ANNEX ESTUDI D'IMPACTE I INTEGRACIÓ PAISATGÍSTICA PER LA MODIFICACIÓ DEL TRAÇAT DEL CAMÍ DE SANTA CECÍLIA DE VOLTREGÀ A LA TRONA A L'ALÇADA DE MAS EL CLOS.

La Comissió Territorial d'Urbanisme de la Catalunya Central, en la sessió de 12 de juliol de 2023, i amb número d'expedient 2023/080550/N va prendre l'acord de suspendre l'aprovació definitiva del projecte en sòl no urbanitzable de modificació de traçat del camí de Santa Cecília de Voltregà a la Trona a l'alçada de mas El Clos, a l'espera de que s'incorporin les corresponents consideracions.

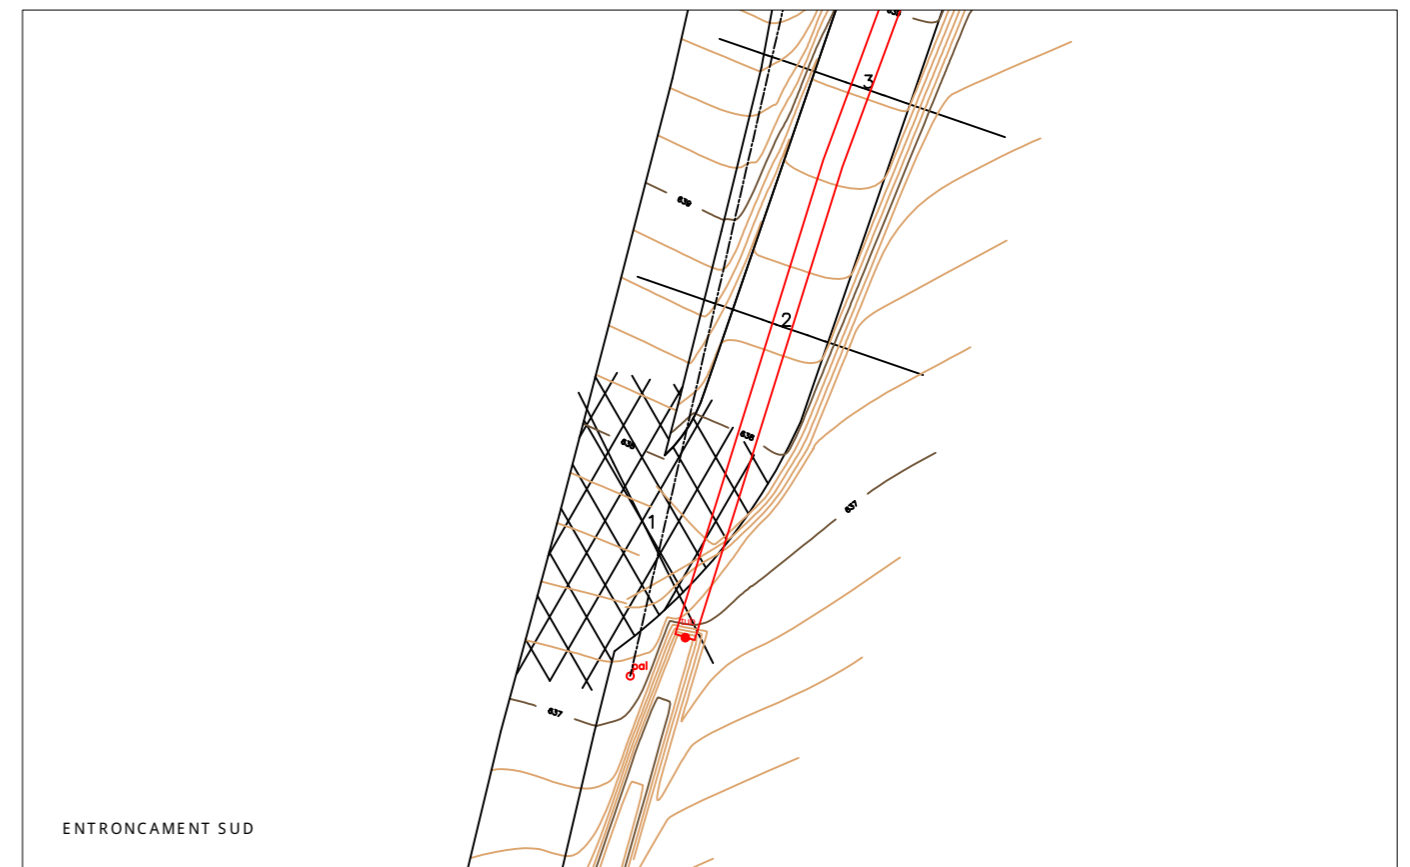
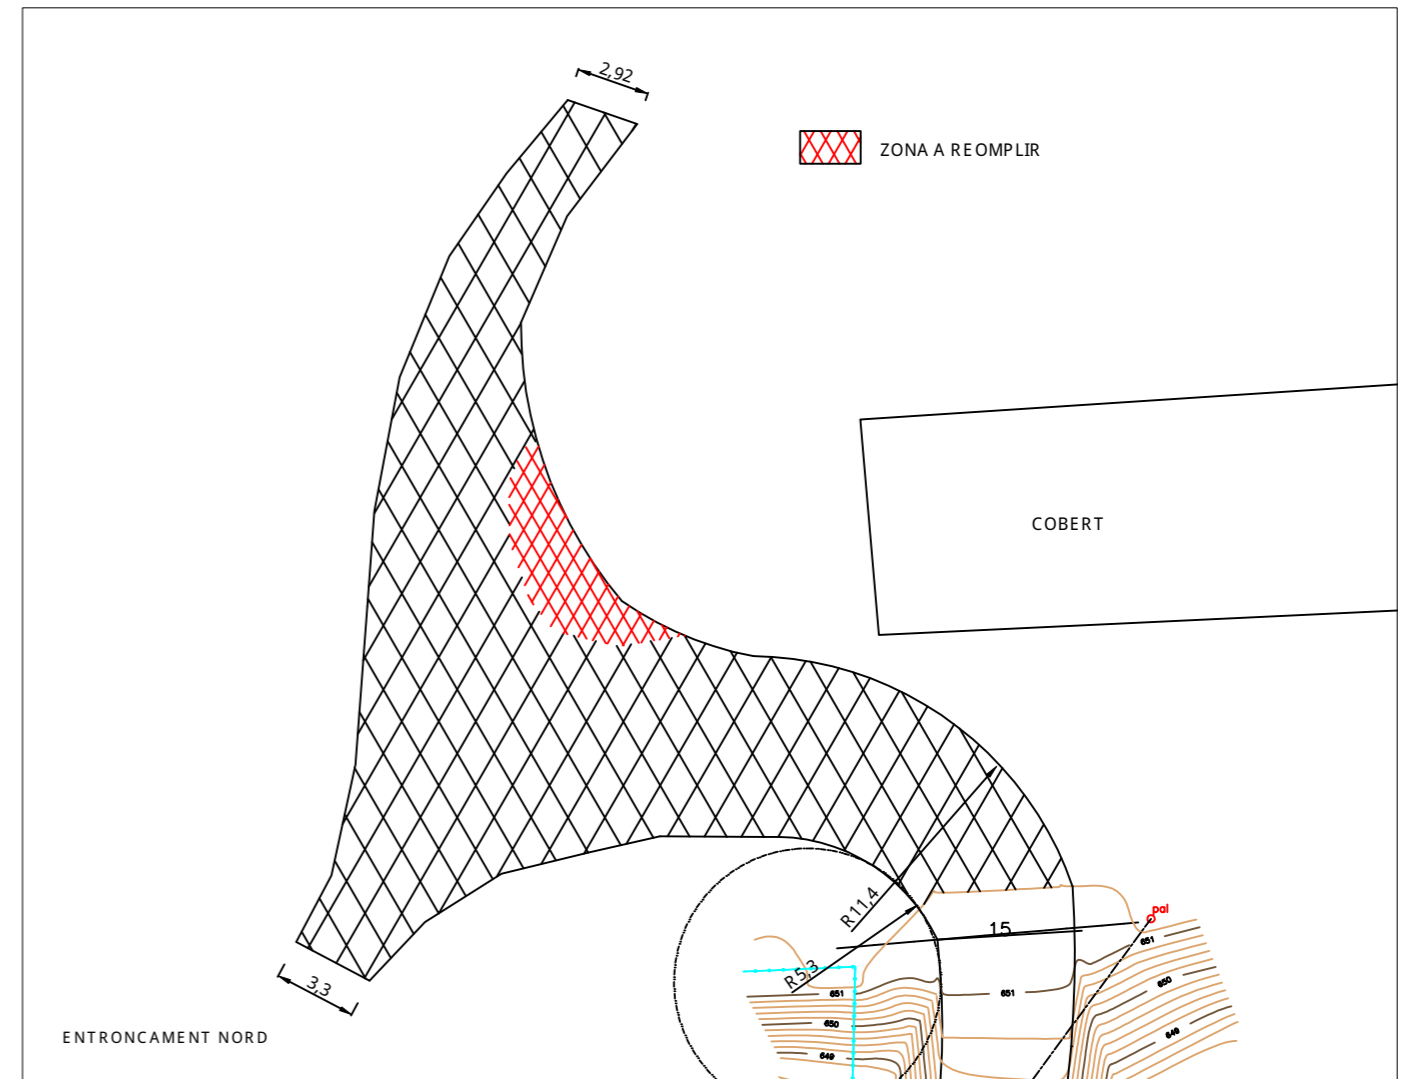
1. Cal definir el traçat del nou vial en tot el seu recorregut, inclosos els entroncaments pel nord i pel sud al camí actual. En aquest traçat cal definir la cuneta de desguàs de les aigües pluvials per la part oest del camí i l'entroncament al camí d'accés al mas.

En el plànol 1 adjunt, es grafien els entroncaments nord i sud del camí nou amb l'actual.

Pel que fa a l'entroncament nord, només caldrà reomplir una superfície de vint-i-dos metres quadrats i un volum aproximat d'uns 20 m³ degudament compactats. Pel que fa a la resta de la superfície sombrejada (veure plànol 1), no caldrà fer aportació de material de manera que es mantindrà la mateixa cota del terreny. Pel que fa a l'accés al cobert, aquest no quedarà afectat ja que es mantindrà el mateix nivell de terreny actual.

Pel que fa a les aigües pluvials de desguàs a la part oest del camí, aquestes són conduïdes de forma natural, com s'ha vingut fent fins ara, cap a l'arqueta existent que es troba en el punt més baix. Actualment, aquesta arqueta, condueix les aigües cap a la cuneta a través d'un tub de 30 cm de diàmetre. Tal i com està descrit en el projecte, aquesta cuneta es substituirà per un tub de polietilè corrugat de 630 mm de diàmetre exterior, el qual quedarà recobert pel formigó i les terres a aportar al camí.

Tal i com es comenta a l'informe, sobre l'accés que comunica el camp de conreu amb les instal·lacions ramaderes, val a dir que aquest accés, quedarà anul·lat. L'accés al camp, es farà a través del nou camí.
